Restructuration de la station de traitement des eaux usées de Pont-Ezer à PLOUISY (22)

Dossier de demande d'autorisation environnementale

Pièce 8 : Mémoire en réponse aux avis des services instructeurs du 7/07/2023

Figure 3 : By-pass de Goas An Lez

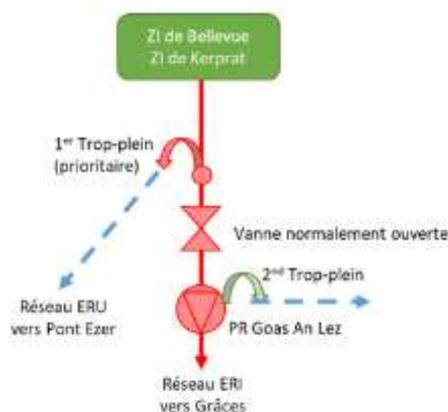
Il convient de préciser si ces interconnexions ont un intérêt fonctionnel et/ou un usage régulier. Mais si tel est le cas, il faut définir les procédures et conditions d'acceptabilité de chaque système au regard de l'estimation des flux interconnectés (ceci n'étant pas mentionné dans le dossier). Ces flux peuvent induire des surcharges et risques de non-conformité qui doivent être connus par le maître d'ouvrage et les gestionnaires.

Ainsi le by-pass du poste de Goas an Lez est opérationnel en cas d'arrêt du dit poste. Ceci est à confirmer afin de statuer sur les incidences réglementaires.

Fonctionnement actuel du By-Pass de « Goas An Lez » :

En situation normale, les effluents collectés sur le PR de « Goas an Lez » sont dirigés vers la station industrielle de Grâce.

En cas de panne du Poste de Relèvement de « Goas An Lez », montée en charge du Poste et renvoi du Trop-plein vers le réseau domestique pour traitement sur la station d'épuration de Pont Ezer.

Dans le cas où le PR de Goas An Lez et le trop-plein vers le réseau domestique sont indisponibles, alors sollicitation du 2ème trop plein et renvoi vers le milieu naturel.

En l'état actuel, ce mode de fonctionnement au niveau de « Goaz An Lez » évite un rejet vers le milieu naturel. Les 2 surverses sont équipées de sondes de niveau avec renvoi vers la supervision.

Concernant « Goas An Lez », GPA prévoit de réaliser des travaux de sécurisation du PR dès 2024.

Le Poste de relèvement de « Goas An Lez » sécurisé permettra d'éviter un transfert des eaux usées industrielles vers la station de « Pont Ezer », le « PR » après travaux étant fiabilisé.

Nous proposons donc de condamner grâce une vanne tout rejet du Trop Plein en amont du Poste de Goas An Lez (1^{er} Trop-Plein prioritaire), vers la STEP de « Pont-Ezer ». Toutefois pour éviter un rejet direct au milieu dans le cas d'un arrêt exceptionnel du « PR » de « Goaz An Lez », nous souhaitons conserver la possibilité de diriger, sur ouverture de la vanne manuelle par un opérateur, la surverse du regard en amont du PR vers la STEP de Pont-Ezer, **avec déclenchement d'une alerte, enregistrement des débits transférés, déclaration immédiate aux services de la Police de l'Eau.**

Figure 5 : Synoptique mis à jour avec la suppression du DO du Petit Trotrieux

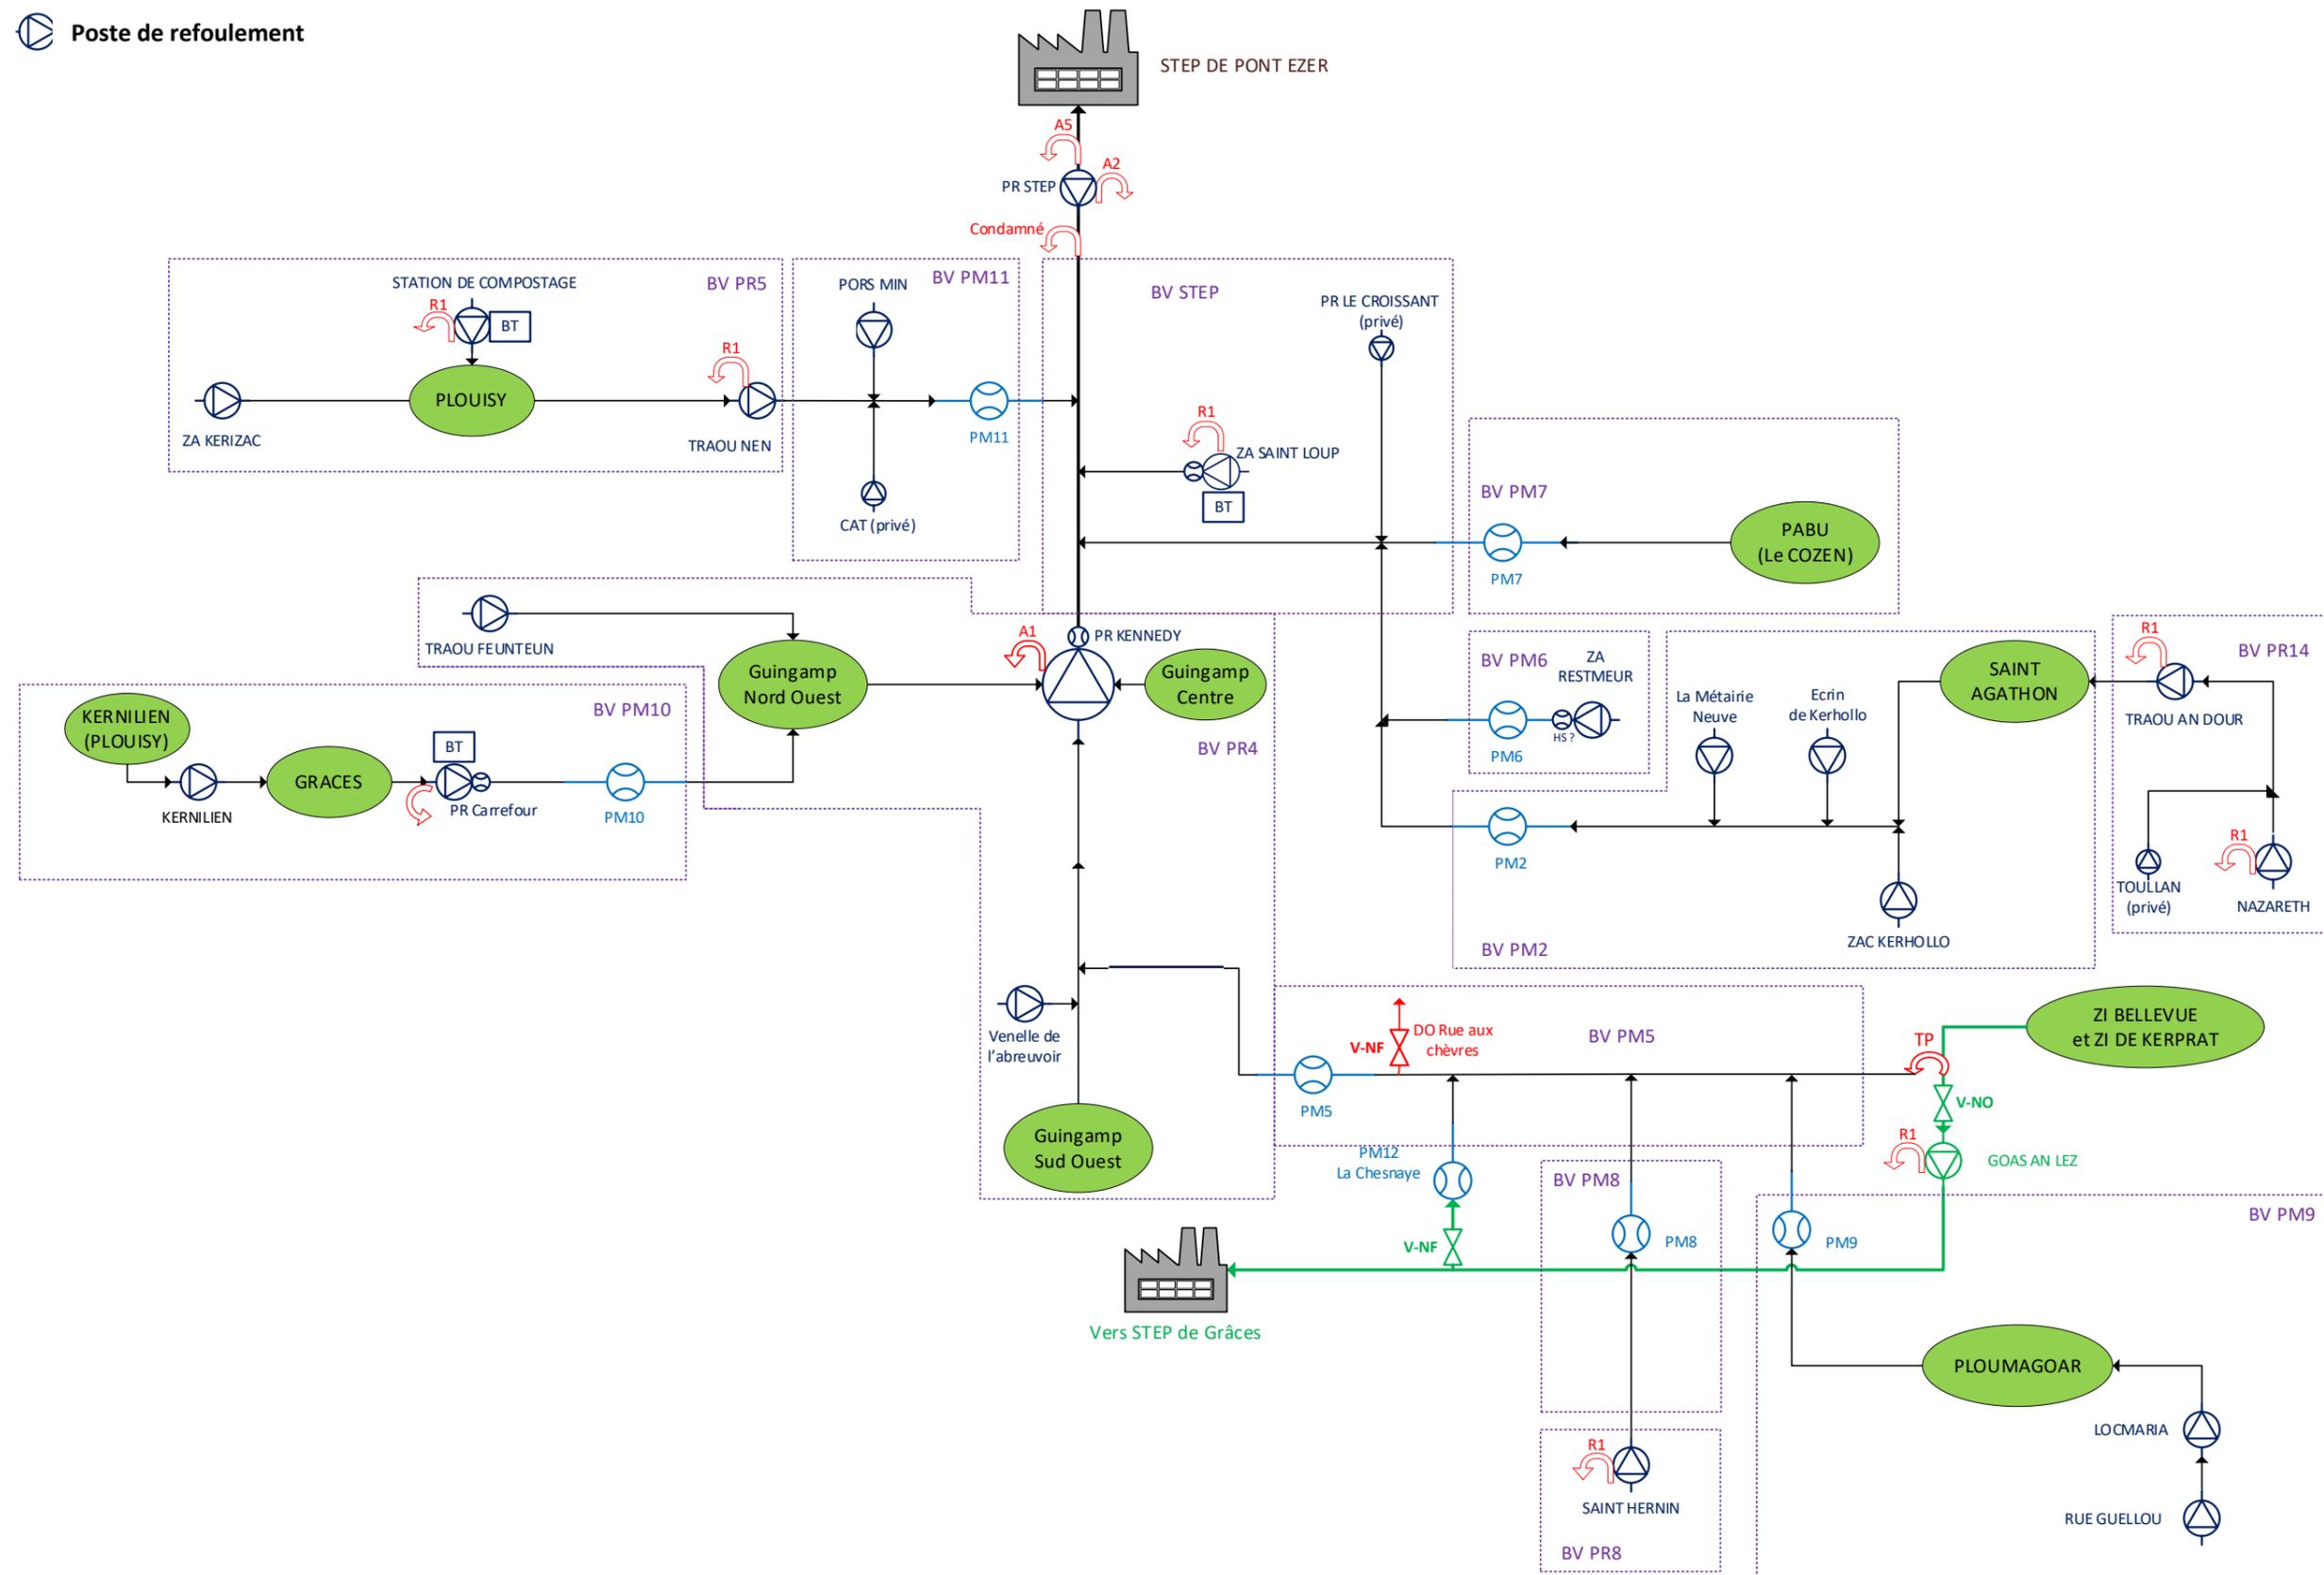
Le synoptique associé, « figure 3 » mentionne un déversoir d'orage (DO) rue du petit Trieux qui ne devrait pas exister sur un système séparatif. Apporter des précisions sur son existence et intérêt de conservation.

Ce DO n'en est plus un. La communication vers le milieu naturel a été condamnée lors de la dernière campagne de travaux dans ce secteur. Il a été supprimé du synoptique du réseau (cf. Figure 5 en page suivante).

Figure 6 : Emplacement des travaux récents

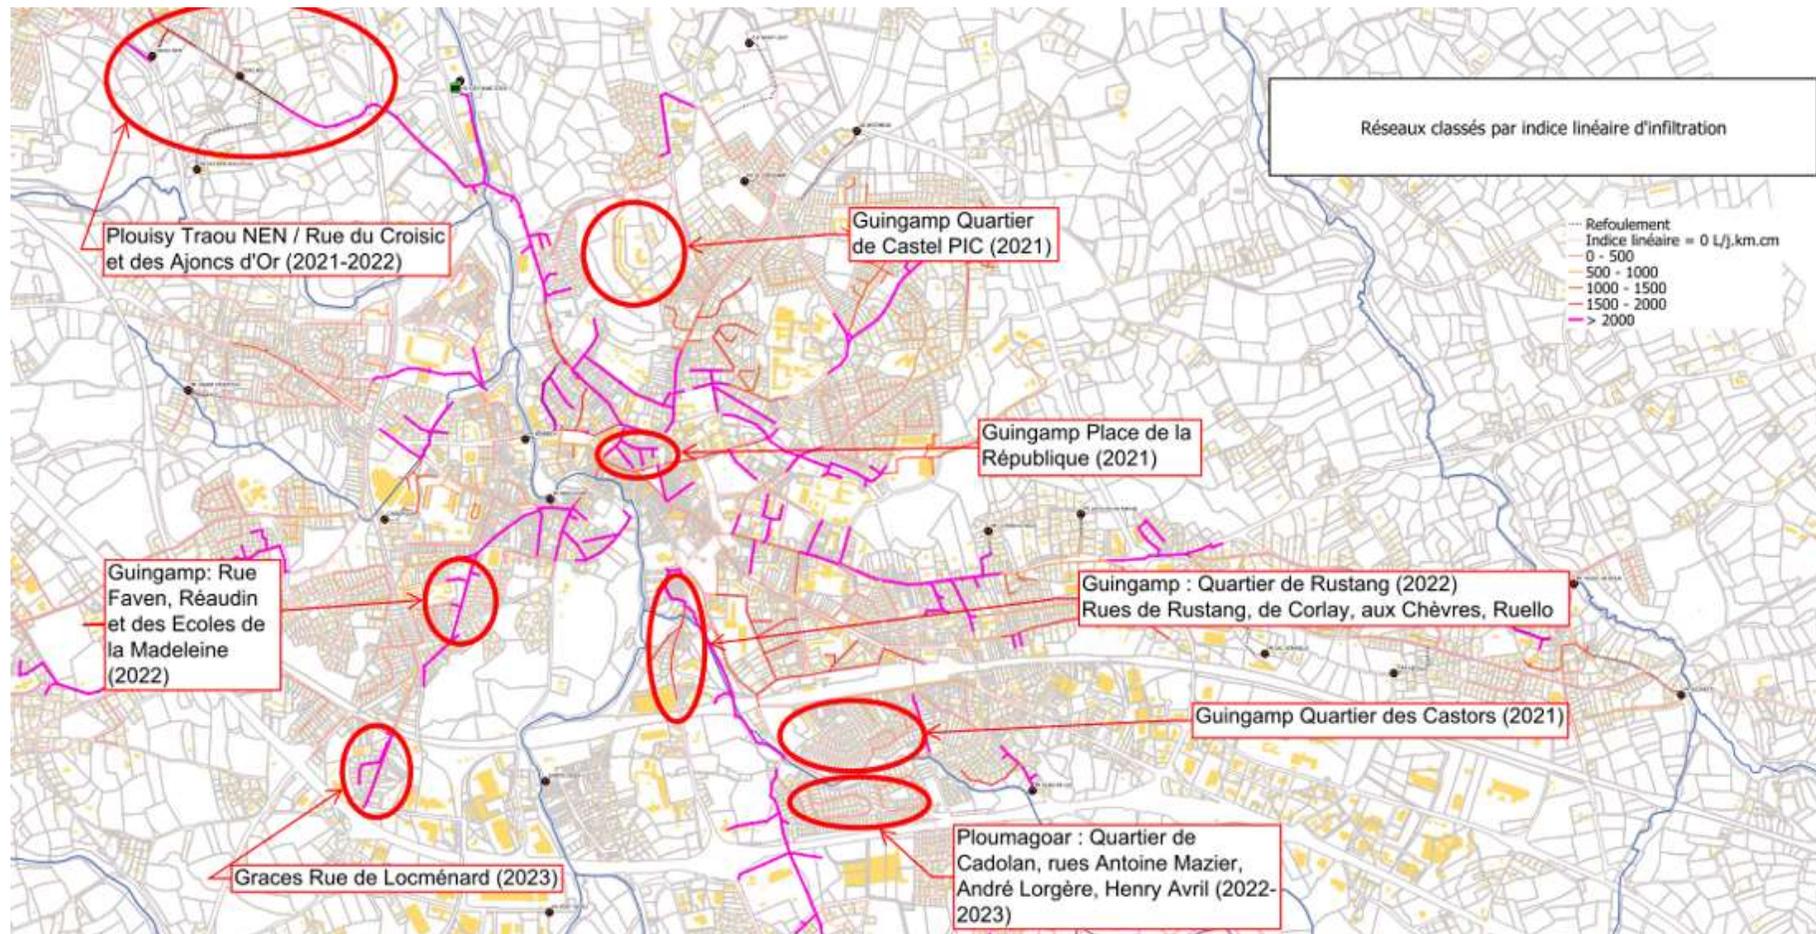
Il est indiqué que l'étude diagnostic du système d'assainissement est en cours avec une prévision de production d'un programme de travaux à l'été 2023. Donner des informations précises sur ce programme de travaux.

Un diagnostic du système de collecte de Pont Ezer est en cours. La phase « mesures » est réalisée y compris les inspections nocturnes. Nous sommes en attente de conditions favorables pour compléter les inspections « caméra » prévues fin 2023 début 2024. Un programme de travaux sera alors élaboré sur la base des inspections « caméra ».

Dans l'attente, des travaux de renouvellement sont tout de même réalisés. Une cartographie et une liste des travaux récents sont présentés ci-après. Une liste des autres travaux prévus est également jointe.

Figure 7 : Figure 6 de la pièce n°3 localisant les trop-pleins

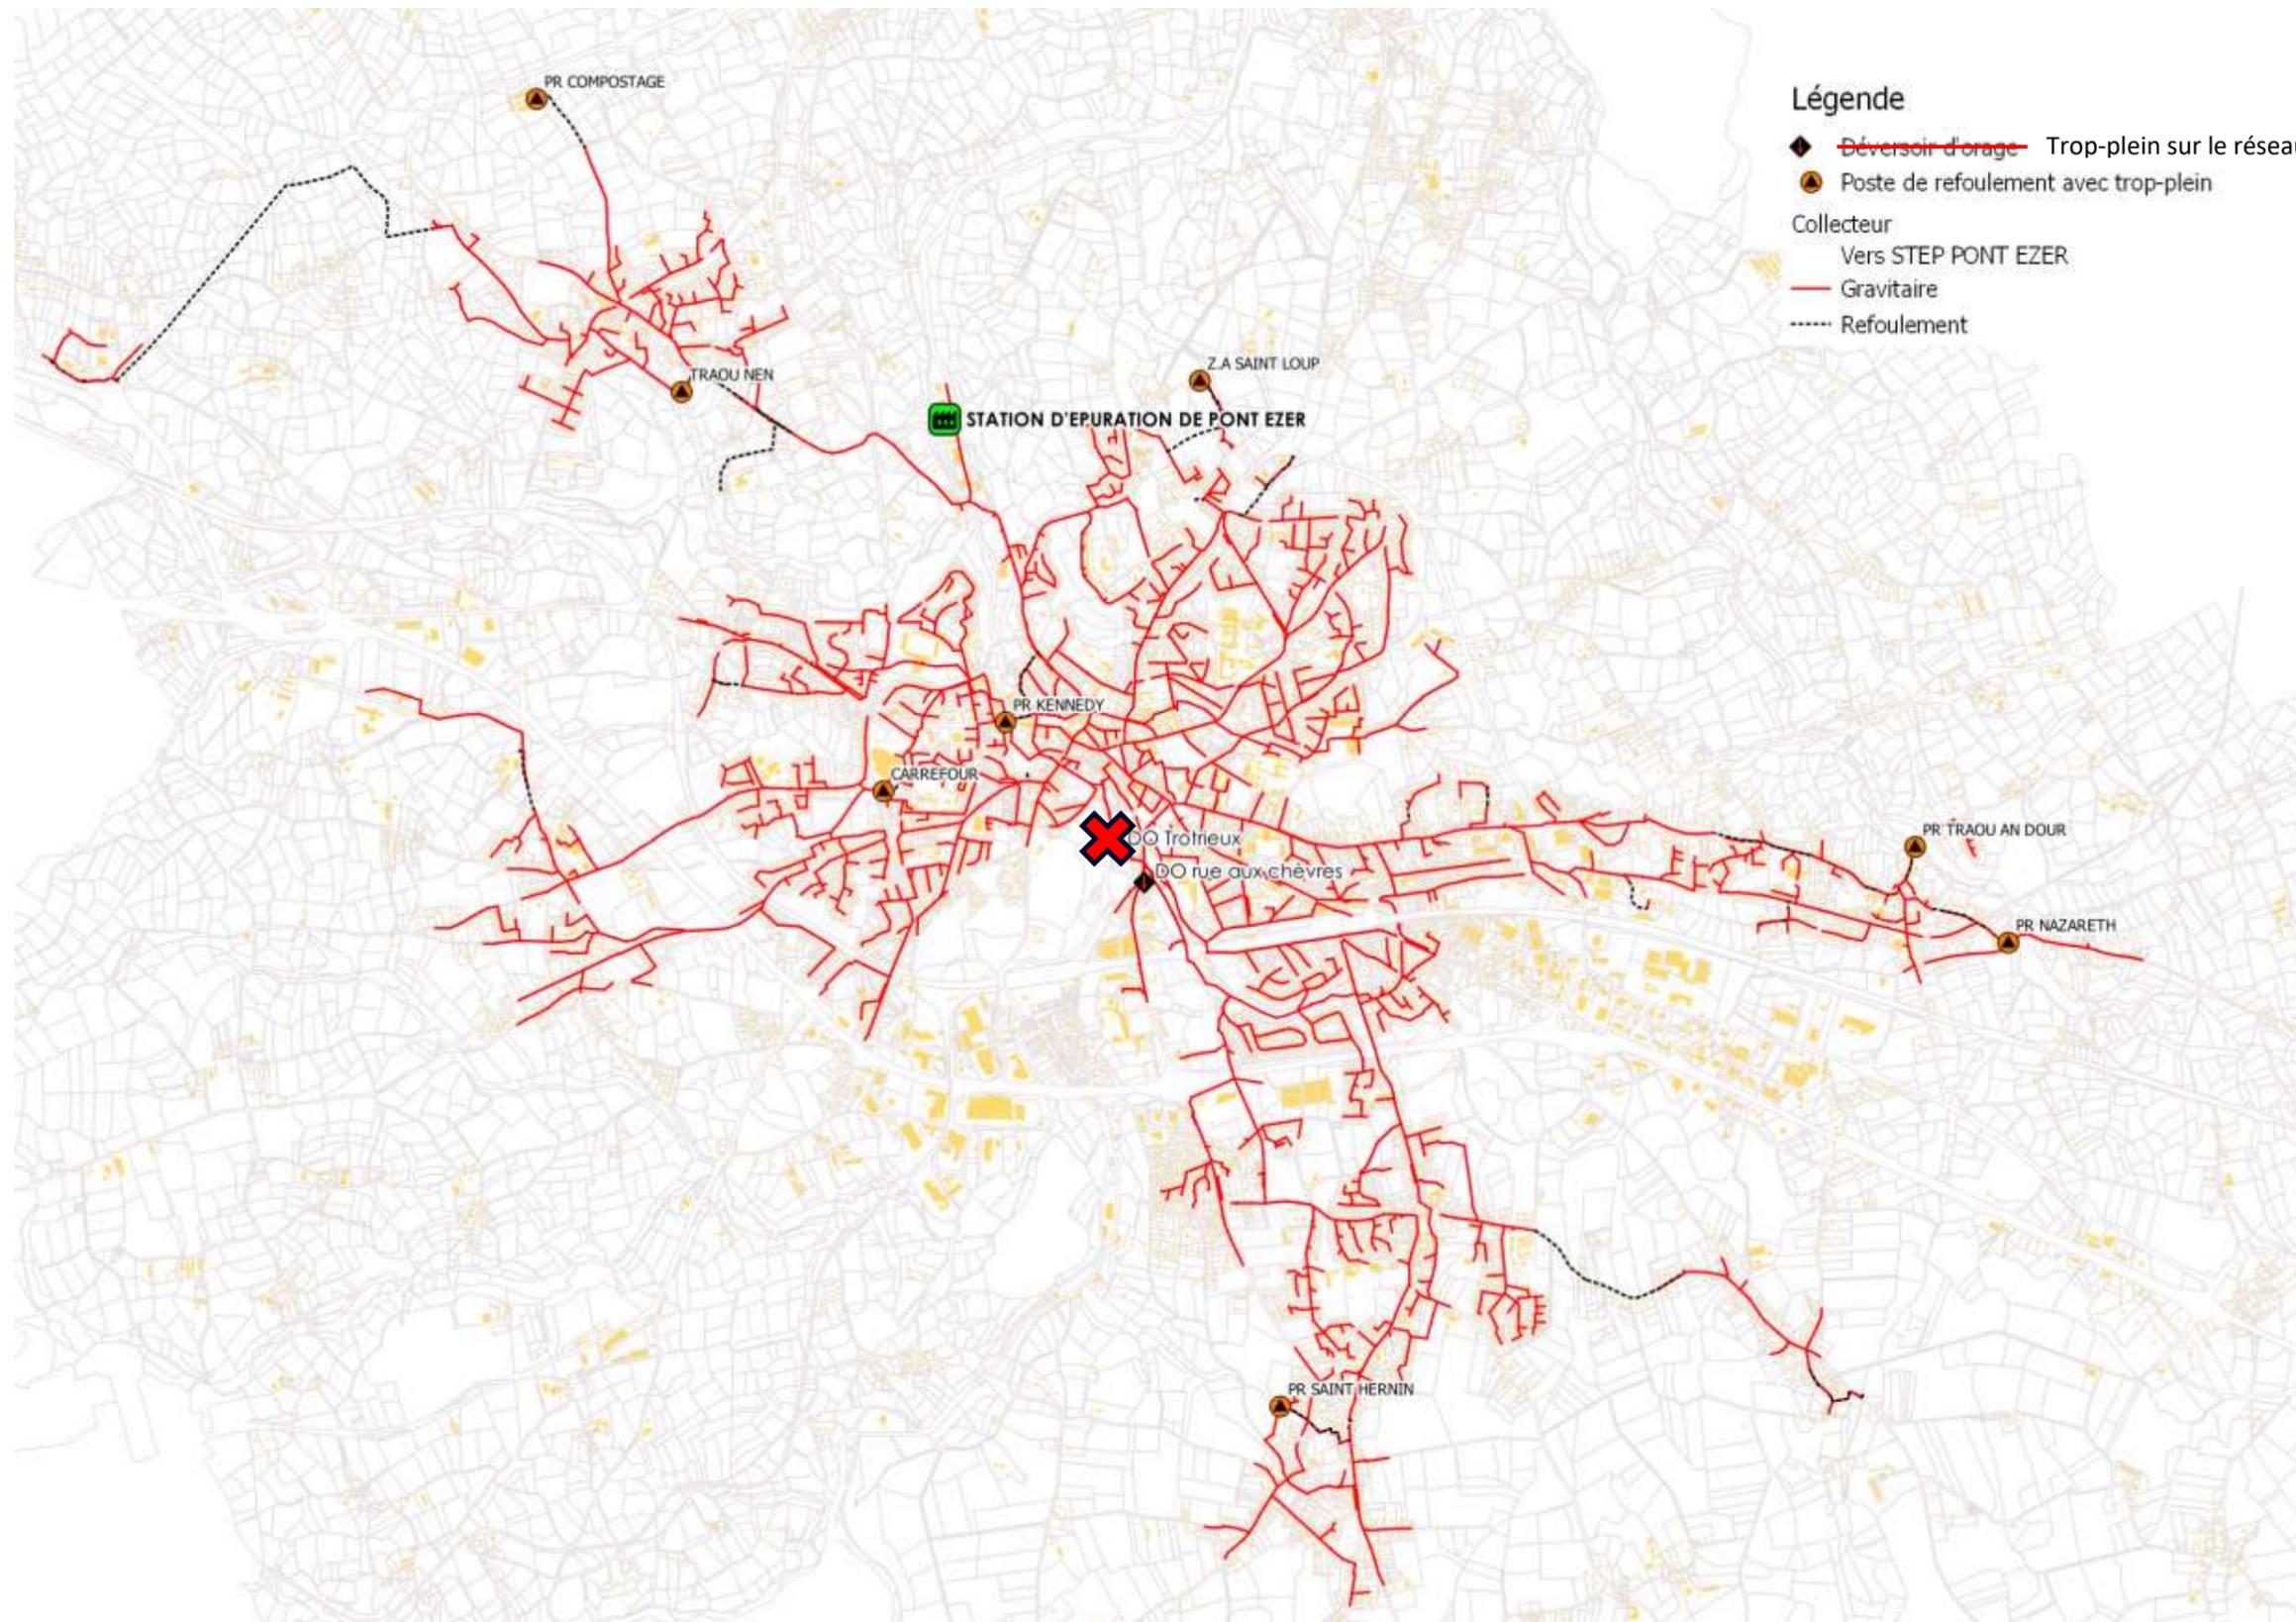
Il est mentionné deux trop pleins non suivis (sur la figure 6 ils sont libellés DO). Il convient de préciser les flux transitant en vue de déterminer l'intérêt de leur instrumentation s'ils doivent être conservés (à justifier).

La figure 6 évoquée est reprise ci-dessous. Les 2 trop-pleins non suivis sont ceux du Trotrieux et de la rue aux chèvres. Le DO du Petit Trotrieux a été supprimé (cf. détails présentés au paragraphe 3.1 et synoptique actualisé en Figure 5). En revanche, le trop-plein de la rue aux Chèvres existe bien. GPA l'équipera avec un suivi des temps de déversements. A noter que, le réseau étant séparatif, il s'agit d'un trop-plein et non d'un déversoir d'orage.
